# Pointers

## CARCAZA DE MECANISMO DE DISPARO POR SOBREVELOCIDAD CON DRENAJE INTERNO

### ADICION DE UNA RONDANA ESPACIADORA DE .060" AL PROTECTOR DIFERENCIAL ΔP DEL MOTOR

Fig.1 - Barrenos requeridos para la carcasa del mecanismo de disparo por sobrevelocidad con drenaje interno

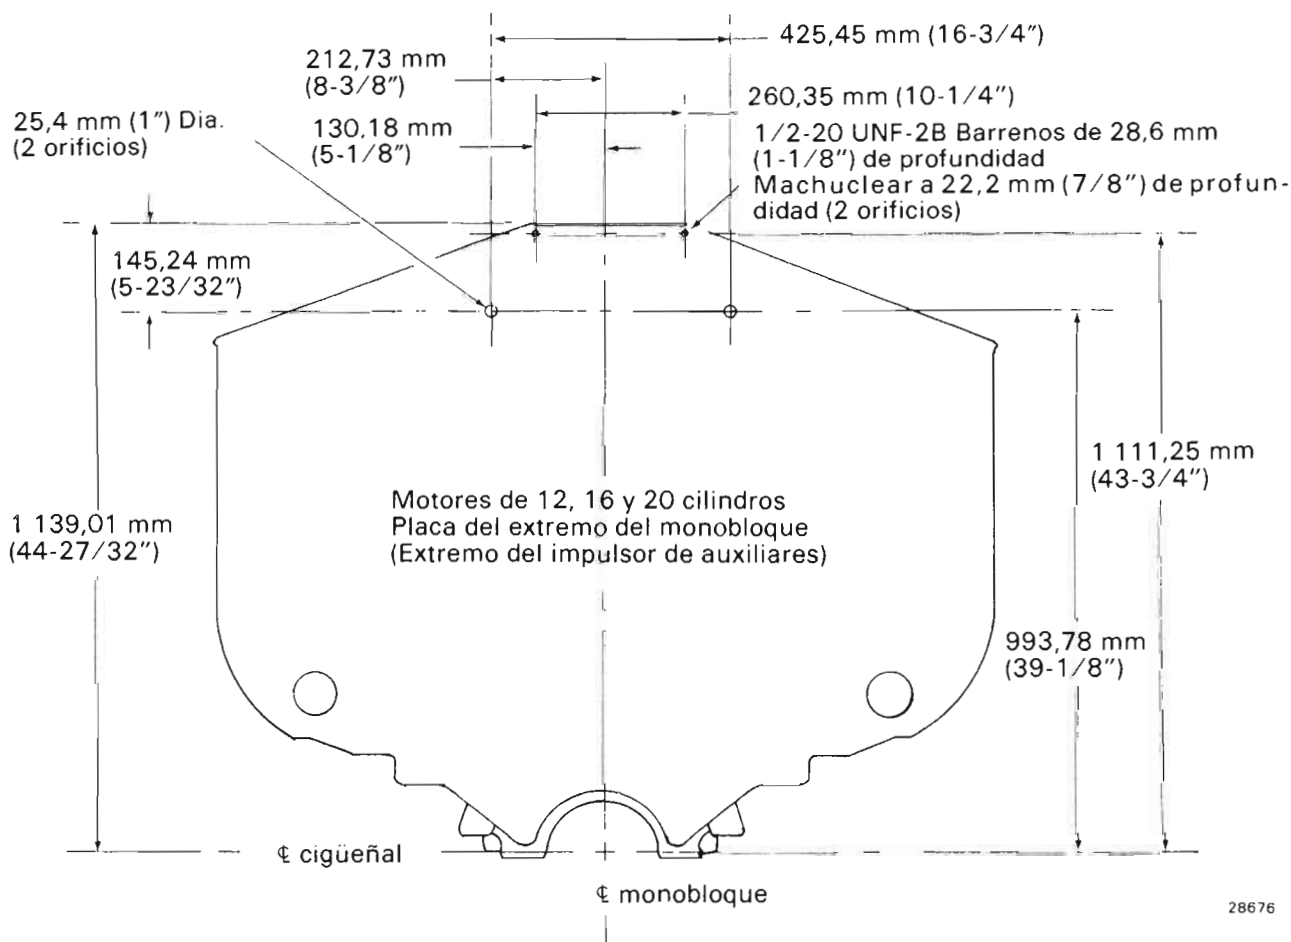
Cuando se instale una carcasa 9529804 del mecanismo de disparo por sobrevelocidad con drenaje interno en motores diesel de 12, 16 o

20 cilindros, cuyos monobloques hayan sido construidos antes de Junio de 1980, será necesario barrenar dos orificios de drenaje de 1" de diámetro (25,4 mm) en la placa del extremo del monobloque en las posiciones que se muestran en la Fig. 1. Algunos monobloques pudieran requerir además el maquinado de dos orificios roscados de 1/2" los cuales también se muestran en la figura.

Fig.2 - Aplicación de las tapas del drenaje de la carcasa del impulsor de accesorios

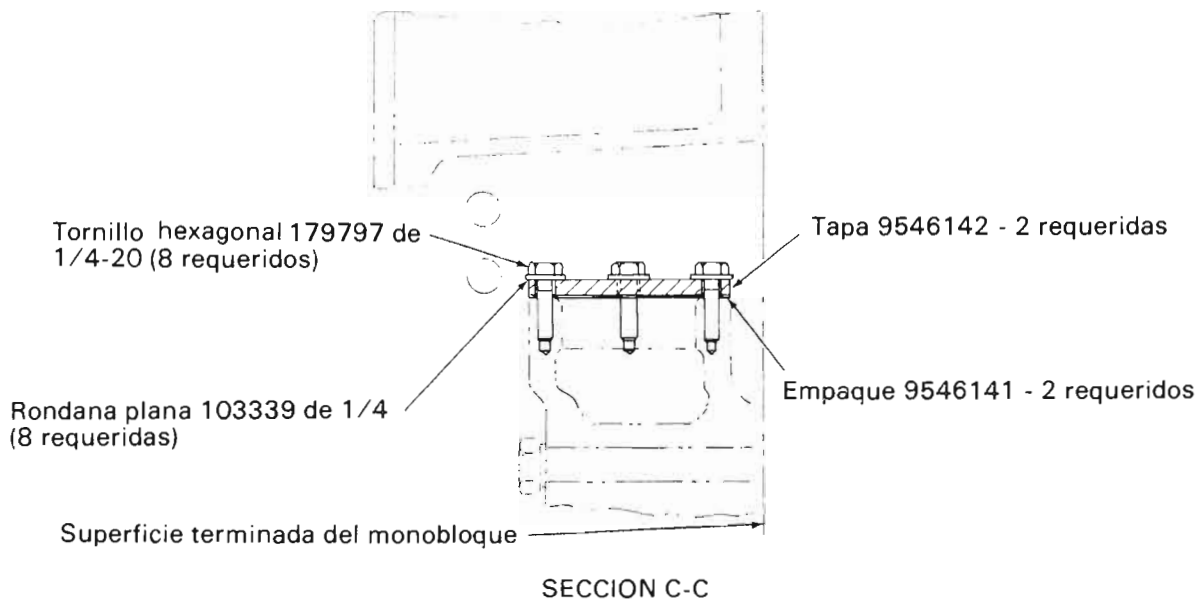
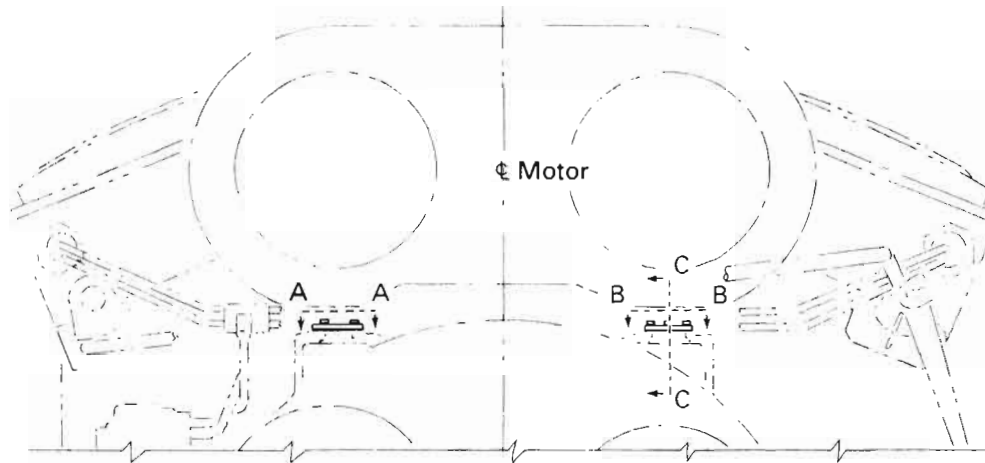
En caso de que se quisiera reutilizar una carcasa del tren de engranes de auxiliares de diseño más antiguo, el cual tuviese las protuberancias y los orificios de drenaje para acomodar la carcasa del mecanismo de disparo por sobrevelocidad de diseño anterior, se deberán utilizar la tapa 9546142 y el empaque 9546141 para sellar cada orificio de

drenaje de la carcasa del tren de engranes de los auxiliares, como se muestra en la Fig. 2. Para aplicar las tapas se requiere barrenar y machuclear 4 orificios de 1/4" en cada protuberancia siguiendo cualesquiera de los dos arreglos mostrados en la figura.

Rosca de 1/4-20 UNC a 19,05 mm (3/4") de profundidad - 4 orificios equidistantes en las protuberancias de la carcasa del impulsor de accesorios.

Aplicar compuesto loctite 8494711 a los tornillos inmediatamente antes de su colocación.

Apretar los tornillos a 8 N·m (6 libras-pié)
